改善箇所説明図

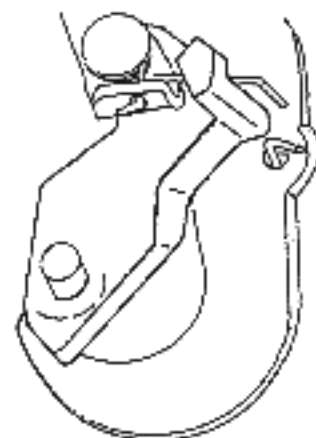
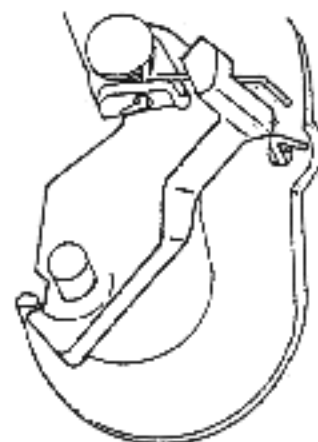
基準不適合発生箇所

〔ボンネットの補助ロック装置のフックの形状が不適切なため、ボンネットを完全に閉めずに走行すると、ボンネットが開くおそれがある。〕

改善内容

全車両、補助ロック装置のフックを対策品と交換する。
